[ID 2297] Verifica di assoggettabilità ex Dlgs. 152/2006, art. 19, L.R. 10/2010, art. 48.

Progetto di impianto agrivoltaico denominato “Mugliano” di potenza nominale 24,31 MWp da realizzarsi in Loc. Pieve al Toppo nel Comune di Arezzo (AR).

Proponente Sorgenia Lyra Srl

CONTRIBUTO TECNICO ISTRUTTORIO

Immagine 3: estratto PO. Zone omogenee DM 1444/1968

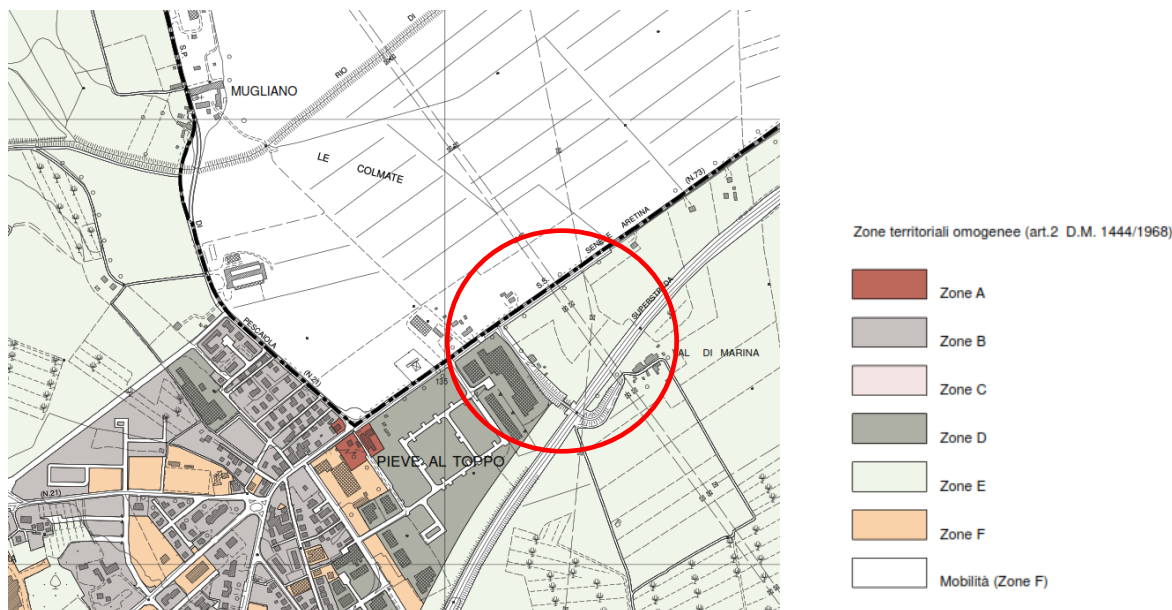
Parte dell'attuale destinazione dell'area presa a riferimento dal proponente per delimitare l'area idonea, è identificata quale zona agricola e non quale zona industriale. Si veda a tal proposito l'immagine successiva relativa alle zone omogenee come definite dal DM 1444/1968, tavola estratta dal PO del Comune di Civitella in Val di Chiana, con indicazione dell'area esterna quale zona "E" zona agricola.

Per quanto sopra, l'area identificata dal proponente, non può essere identificata quale area ricompresa all'interno di 500 metri da zone a destinazione industriale, artigianale e commerciale come definite dall'art. 20 comma 8, punto c-ter).

Immagine 5: identificazione area idonea punto c-quater).

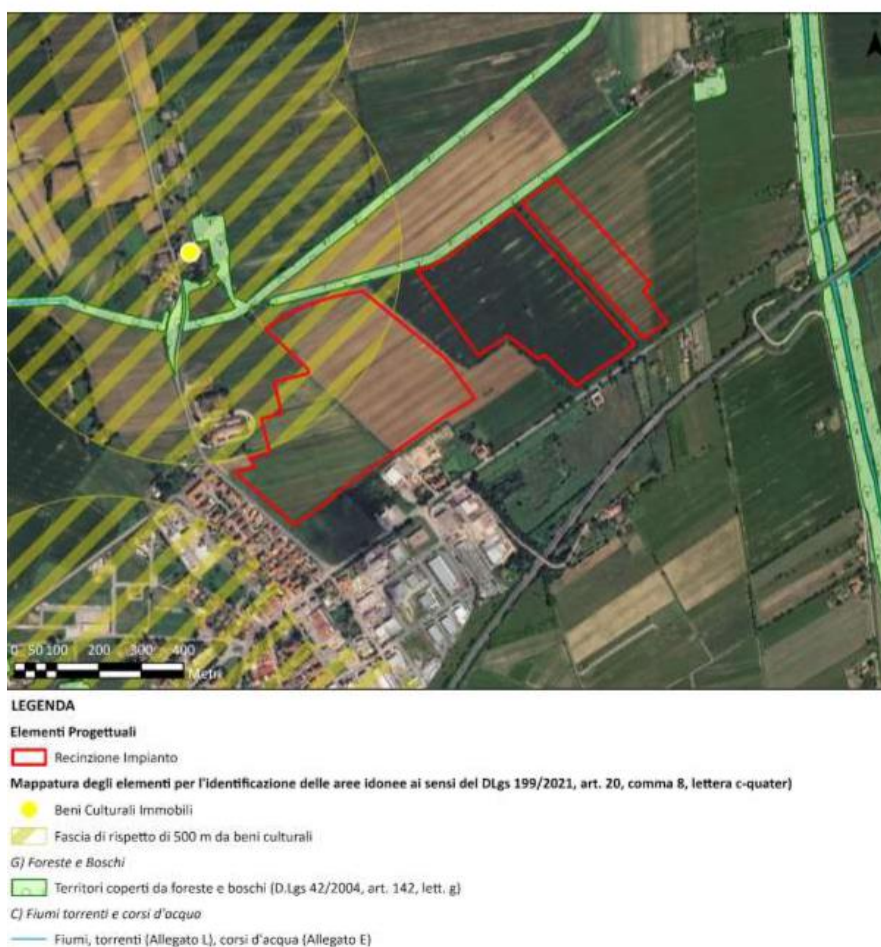
Il proponente negli elaborati di progetto, a verifica di quanto riportato nel punto c-quater) premesso riporta la seguente valutazione:

La determinazione dell'area è stata fatta dal centro della fattoria di Mugliano (bene vincolato) identificato nell'immagine 5 con un puntino giallo.

Immagine 6: estratto geoscopio RT. Beni culturali e paesaggistici e legenda

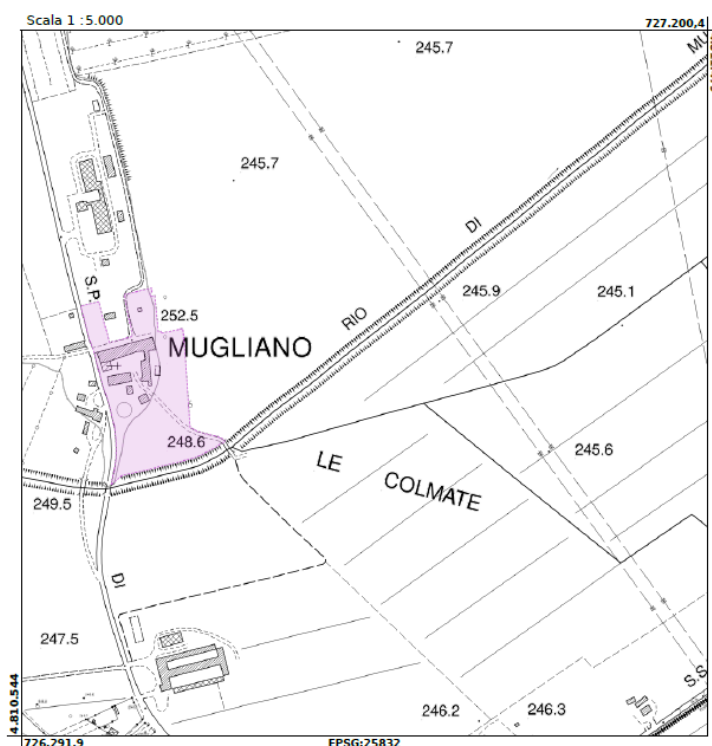
Occorre però andare a vedere quali sono effettivamente i contorni del vincolo preso in esame e per fare ciò ci serviamo della cartografia regionale sul portale geoscopio della Regione Toscana. L'identificazione del vincolo è in realtà un'area ben definita che ricomprende oltre all'immobile della fattoria di Mugliano, anche un ampio resede.

Immagine 7: estratto geoscopio RT. Carta dei vincoli e legenda

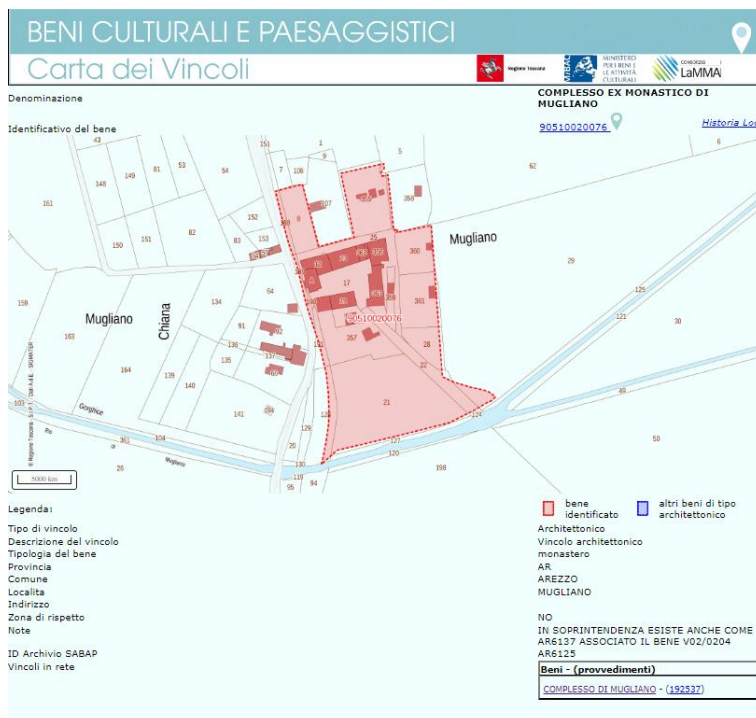
Una corretta identificazione dell'area idonea ai sensi dell'articolo 20, comma 8, punto c-quater) del D.lgs. 199/2021 impone di considerare tutta l'area soggetta a vincolo e non schematicamente, quella rappresentata dal proponente come un punto giallo.

Immagine 8: identificazione limite dei 500 metri punto c-quater)

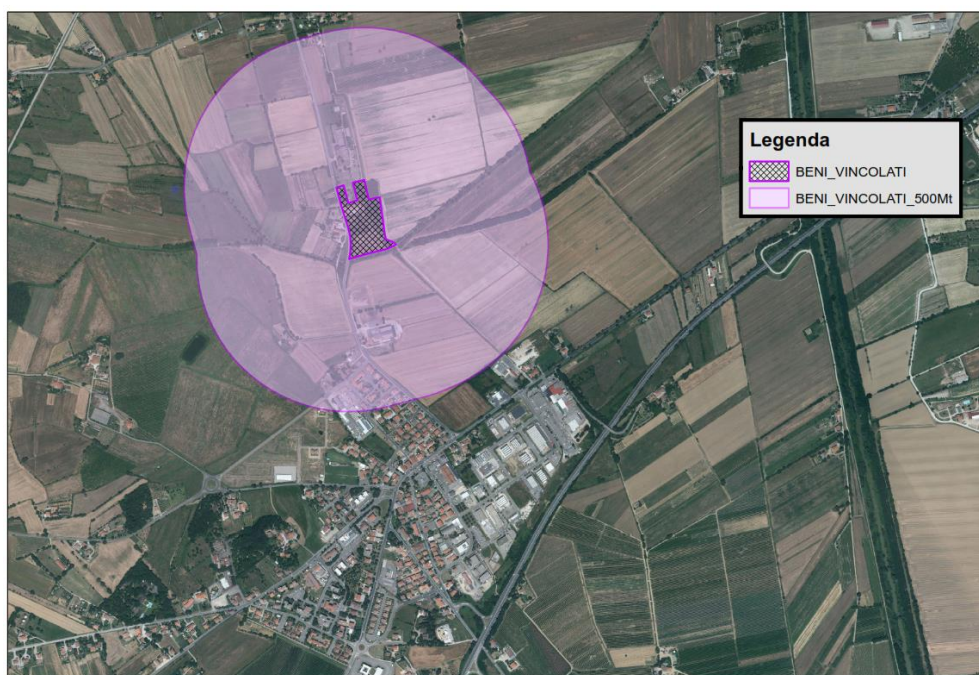
Segue pertanto la corretta identificazione del limite dei 500 metri nell'immagine n. 8 seguente.

E conseguentemente il resto dell'area oltre i 500 metri come identificati nella precedente immagine, rappresenta l'area ove è possibile l'installazione dell'impianto.

Immagine 10: sovrapposizione area idonea

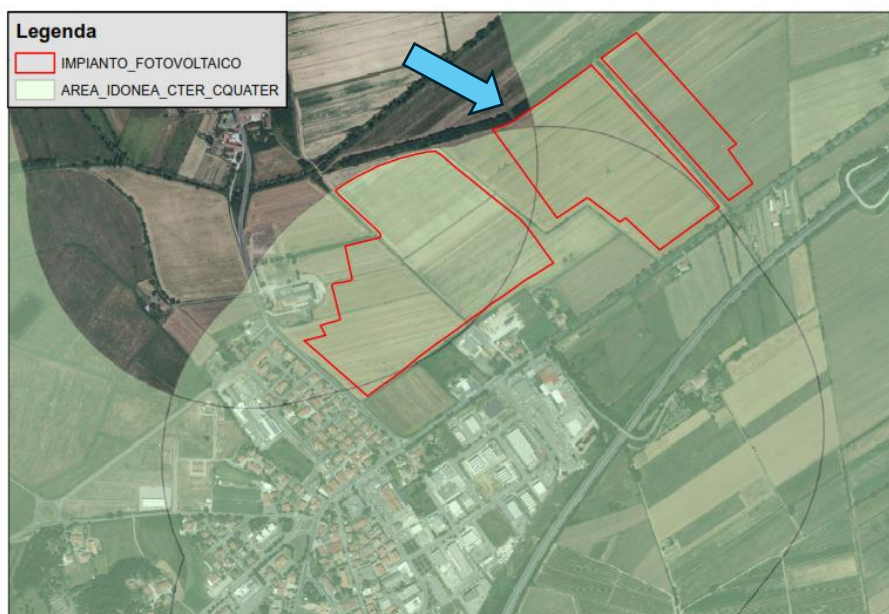
Infine, al fine di individuare l'area ove poter installare l'impianto in progetto, occorre sovrapporre l'identificazione dell'area idonea ai sensi del punto c-ter) e c-quater) con quanto proposto dal proponente. Il risultato è visibile nell'immagine n. 10 seguente.

Una parte dell'area proposta in progetto dalla società Sorgenia Lyra Srl (quella indicata con freccia azzurra) risulta esterna alle verifiche che soddisfano la definizione di area idonea come previsto ai sensi dell'articolo 20, comma 8 punto c-ter) e c-quater) del d.lgs. 199/2021. Detta area ha una superficie di circa 1.730 mq.
